AUTORIDAD NACIONAL DE LICENCIAS AMBIENTALES

RESOLUCIÓN N° 002092 (24 SEP. 2024)

“Por la cual se resuelven unos recursos de reposición interpuestos en contra de la Resolución 1351 del 5 de julio de 2024 y se toman otras determinaciones”

Por medio de la Resolución 1351 del 5 de julio de 2024, esta Autoridad Nacional autorizó la modificación de la Licencia Ambiental otorgada mediante Resolución 1326 del 05 de agosto de 2020 (modificación 1 de la Licencia Ambiental del proyecto UPME 01 de 2013 (Soacha – Tequendama).

Figura 1 Ubicación de la plaza de tendido 2 sobre la unidad de cobertura de otros cultivos transitorios

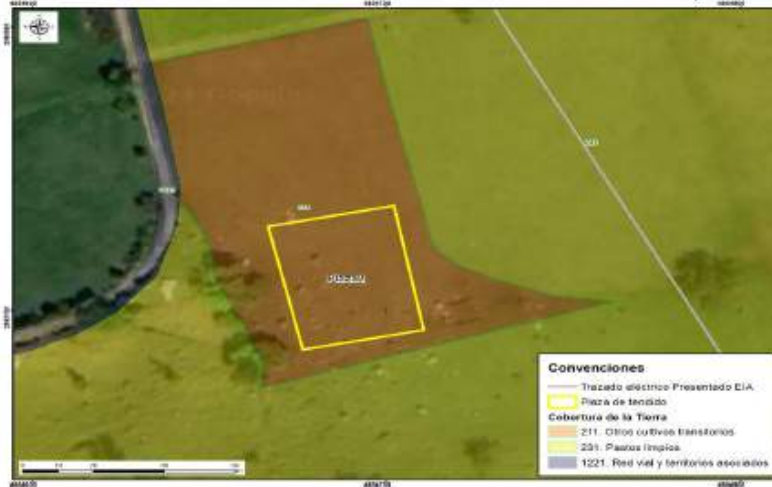
Conforme lo establecido en la zonificación del DMI, adoptada en la Resolución 1596 del 2 de junio de 2006, la plaza de tendido 2 se ubica dentro en una zona de producción y subzona agroforestal sostenible y una zona de protección absoluta. No obstante, tal y como se referenció en el complemento al EIA, dicha área se encuentra dentro de una cobertura de cultivos transitorios (Ver Figura 1 y Fotografía 1), razón por la cual, no es necesario realizar mantenimiento tipo rocería o aprovechamiento forestal. Al no realizarse estas intervenciones no se afectarán los valores de conservación de estas zonas establecidos en la zonificación del área protegida, según se observan en las siguientes imágenes:

Figura 3 Coberturas Plaza de tendido 9

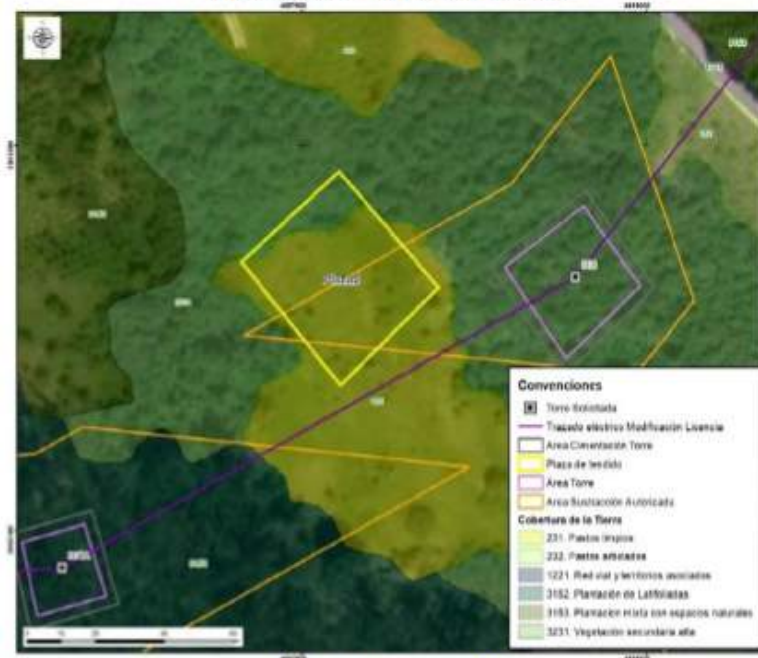
En consecuencia, el acceso Acc-307A-PT98 es necesario para acceder a la plaza con el fin de ejecutar las maniobras que hacen parte de la actividad del tendido. Con relación al argumento de ANLA de que el acceso se encuentra en un área no sustraída nos pronunciaremos más adelante en las consideraciones del acceso 307A-PT98.

En las siguientes figuras se presenta la cobertura actual de la plaza de tendido y el área donde se localiza:

Figura Cobertura Acc-306

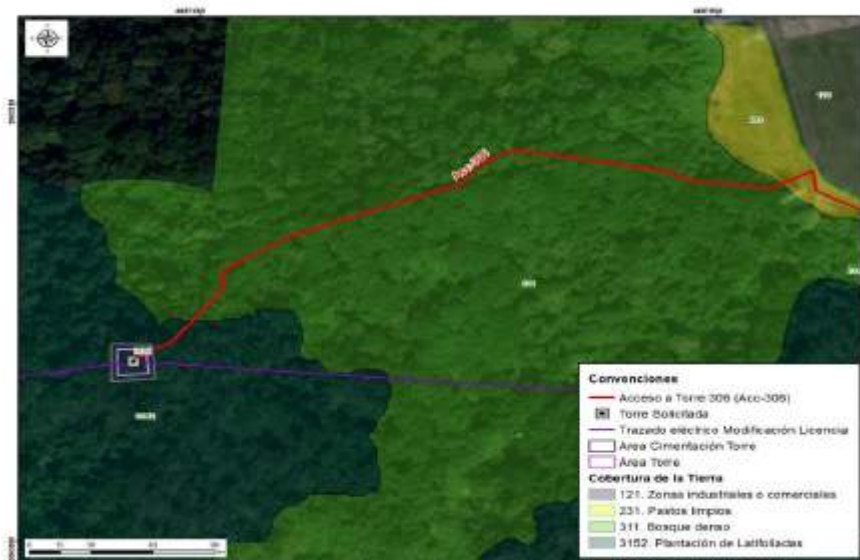
cobertura de bosque denso y de plantación latifoliadas que permite llegar al sitio de torre 306, tal y como se observa en las siguientes figuras.

Respecto a lo señalado por ANLA frente a la discrepancia entre lo mencionado en el capítulo 3 del complemento del EIA y lo presentado en el MAG sobre la rocería planteada, se aclara que no se realizarán actividades de mantenimiento tipo rocería, teniendo en cuenta las características mencionadas anteriormente y, por lo tanto, parte del acceso no se incluyó en la capa “área proyecto” del MAG y, por lo tanto, parte del acceso no se incluyó en la capa “área proyecto” del MAG. Por lo anterior, se aclara que la diferencia advertida por la autoridad obedece a un error involuntario con lo presentado en el MAG.

Figura 24 Acc-309 en la zonificación y sub-zonificación del DMI

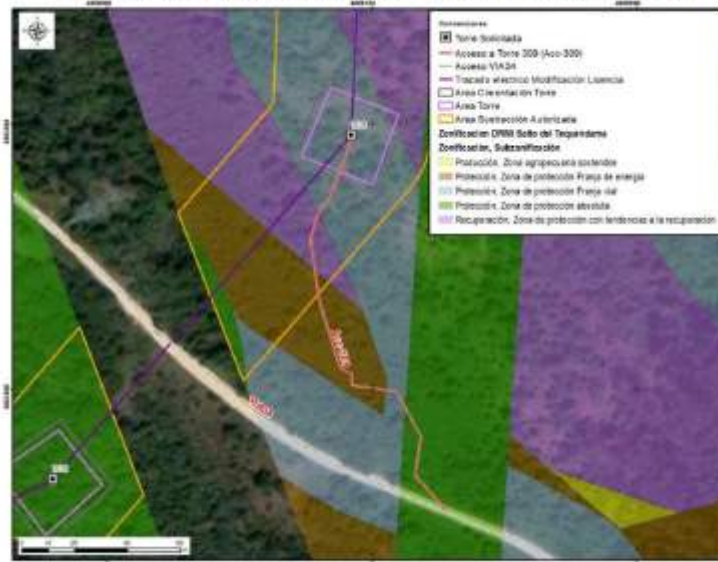
En cuanto a los primeros 107,40 m del acceso, respecto de los cuales la autoridad señala que no cuentan con sustracción, se aclara que 45,90 m se encuentran en subzona de protección absoluta, 9,77 m en subzona de protección franja vial, y 51,73 m en subzona de protección franja de energía. Sobre los 45,90 m que se ubican en subzona de protección absoluta no se realizarán actividades de rocería. Adicionalmente, este tramo se ubica en una cobertura de plantación mixta con espacios naturales que permite el paso peatonal y sobre el cual no es necesario aprovechamiento forestal; sobre los 61,50 m restantes si se observa necesario realizar un mantenimiento tipo rocería con el fin de ejecutar las actividades de construcción y montaje de la torre 309.

Figura 30 Individuos autorizados aprovechamiento forestal torre 311

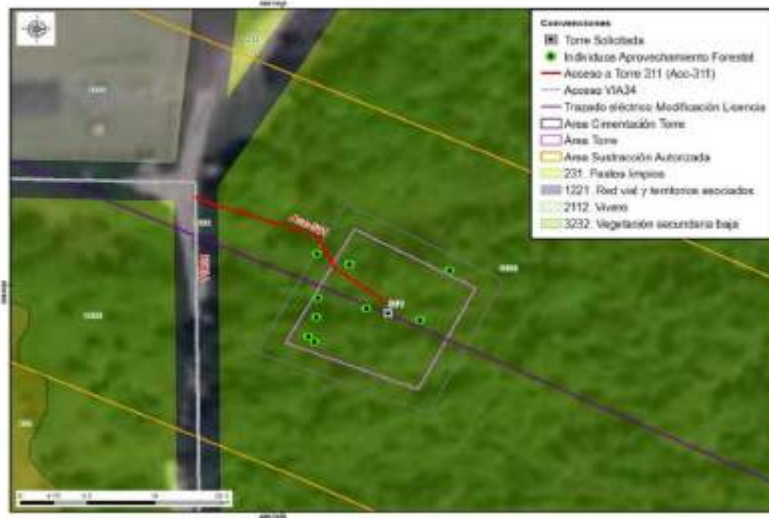
Respecto a lo mencionado por ANLA en sus argumentos en cuanto a la discrepancia entre lo evidenciado en la visita de evaluación y lo presentado en el MAG sobre la rocería planteada, se aclara que se realizarán actividades de mantenimiento tipo rocería, teniendo en cuenta las características mencionadas anteriormente y, por lo tanto, se considera que se presenta consistencia con lo reportado en el MAG. Al respecto, es pertinente aclarar que

Figura 34 Acc-312 en la zonificación y sub-zonificación del DMI

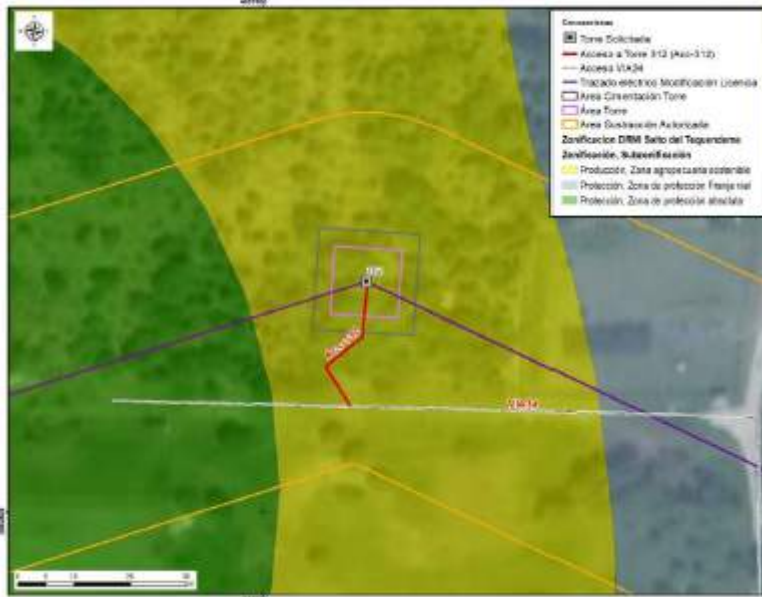
El camino/sendero ACC-312 se encuentra sobre cobertura de plantación mixta con espacios naturales, en el cual no es necesario tramitar el permiso de aprovechamiento forestal. Por el tipo de cobertura, tampoco se requieren actividades de mantenimiento tipo rocería, pues las características de la vegetación del acceso y el ingreso de los materiales y equipos para la construcción y montaje de la torre 312 se realizará de manera peatonal, como se menciona en la tabla 3-8 Descripción de accesos a sitios de torre del capítulo 3. Descripción del proyecto del complemento del EIA. Asimismo, la longitud es de aproximadamente 26.50m hasta el sitio de torre, razón por la cual, no se justifica un

Respecto a lo señalado por ANLA frente a la discrepancia entre lo mencionado en el capítulo 3 del complemento del EIA sobre la rocería planteada y lo presentado en el MAG, se aclara que por las características del terreno mencionadas anteriormente no se realizarán actividades de mantenimiento tipo rocería. Por lo tanto, la diferencia advertida por la autoridad obedece a un error involuntario consignado en el MAG.

Figura 1 Área de influencia total para el proyecto

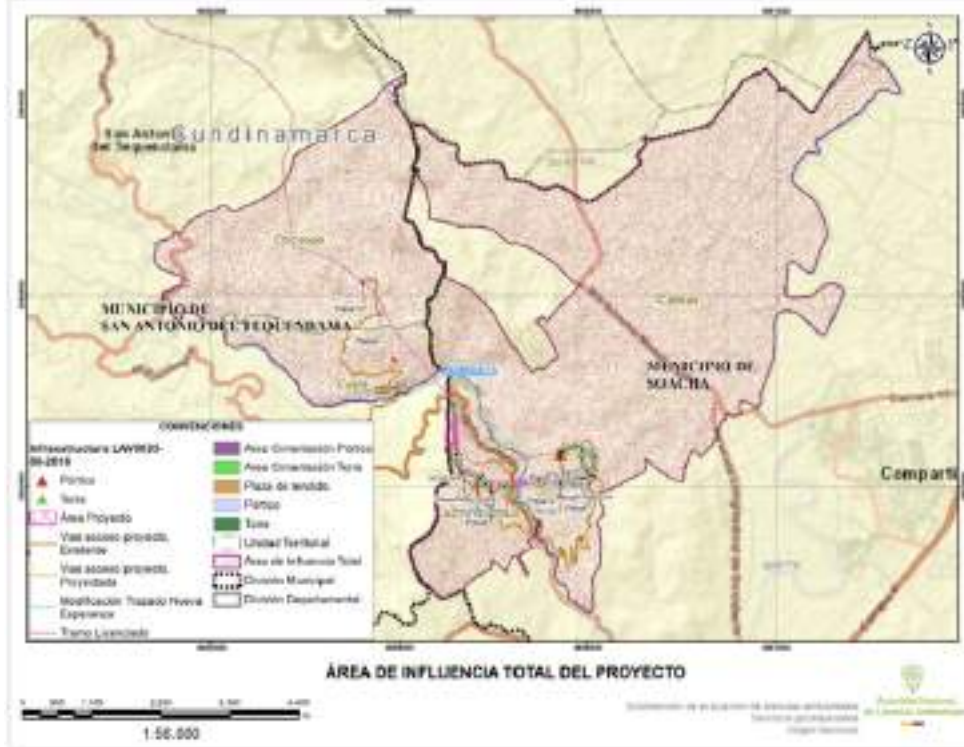
Frente a lo expuesto el Equipo Evaluador Ambiental de la ANLA, realizó la verificación de la información considerada en el concepto técnico 4703 del 05 de julio de 2024 que sirvió de sustento para emitir la Resolución 1351 del 5 de julio de 2024, en el cual señala que el área de influencia total del proyecto incorpora las Veredas San Francisco y Canoas en jurisdicción del municipio de Soacha; y veredas Cúσιο y Chicaque en el municipio de San Antonio del Tequendama, como se presenta en la siguiente figura:
